Betreff: Stammdatendefekt im Angebotsplaner – „Offertool_v6.9_W25_2014_v6.5.xls“

Gemäss Rückmeldung von EVU's betreffend zweier Datenfehler der Laufweg-Führung im Angebotsplaner haben wir die Stammdaten überprüft. Wir können heute über den Stand und mögliche Fehlerbehebungsformen berichten. Es wurden folgende Fehler gemeldet:

1. Anschlussproblem CBT

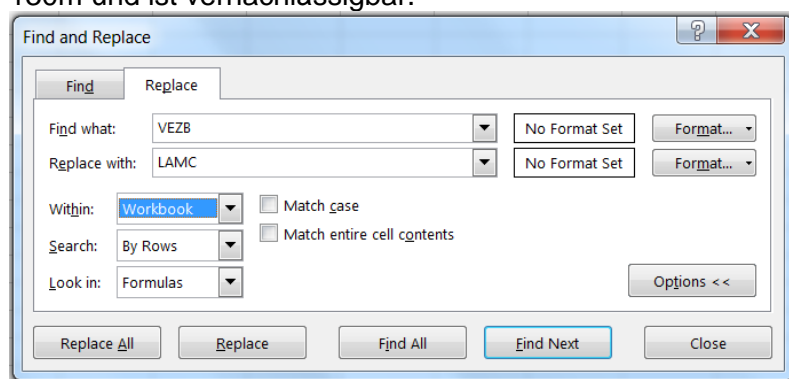
In der Tat lässt sich im Tool keine BP-Abfolge durch den CBT generieren, weil in den heutigen Laufweg-Meldungen der BP „Vezia (bif) VEZB“ nicht existiert.

Der CBT wird durch die BP-Abfolge : GIU-CAMO-SADI-VEZB beschrieben, VEZB ist geografisch zwischen LAM und LAMC gelegen – damit ist der Anschluss an bestehende Laufwege nicht möglich.

Werden auf allen Tabellenblättern der BP „VEZB“ mit LAMC ersetzt findet der CBT seinen Anschluss an bestehende BP-Verbindungen und bestehende Laufwege (Bitte die Einstellung Within=Workbook im anschliessenden Screenshot beachten). Der Längenverlust beträgt etwa 130m und ist vernachlässigbar.

Bitte versäumen Sie nicht alle Tabellen im Pivot-Tabellenbezüge gemäss Anleitung erneut zu aktualisieren damit die Änderungen wirksam werden

2. Keine Züge auf der DML

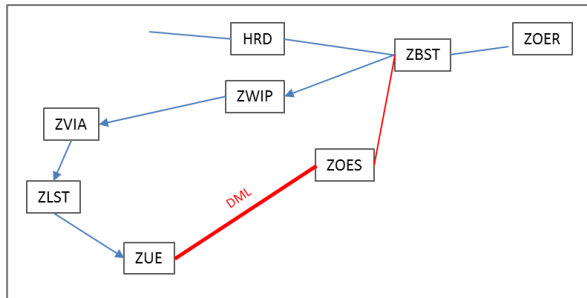
In der Tat werden keine Züge über den Betriebspunkt ZLOE im Angebotsplanungstool gefunden. Ursache dafür ist das derzeit in der Netztopologie der SBB noch keine BP-Entflechtung begonnen wurde welche eine akkurate Führung über den DML erlauben würde. Dies ist neben der Komplexität auch dem derzeitigen bautechnischen Provisorien geschuldet.

In der Folge werden alle Züge über ZUE geführt (gemeldet) auch wenn diese durch ZLOE verkehren.

Bei sehr genauer Analyse der Laufwege fällt auf, dass die BP-Abfolge „ZOER-ZBST-ZOES-ZUE“ topologisch nicht vorkommen kann, der Zug muss Wipkingen [ZWIP] oder den Abzw. Kilchberg-Hard [HRD] passieren um nach Zürich zu gelangen. Es sei denn man befährt die DML!

DML –Befahrungen liegen also dann vor wenn im Laufweg ZOES-ZUE bzw. ZUE-ZOES in der BP-Abfolge gemeldet werden.

DML-Laufwege sind nicht mit ZLOE sondern mit ZOES-ZUE/ ZUE-ZOES zu suchen.
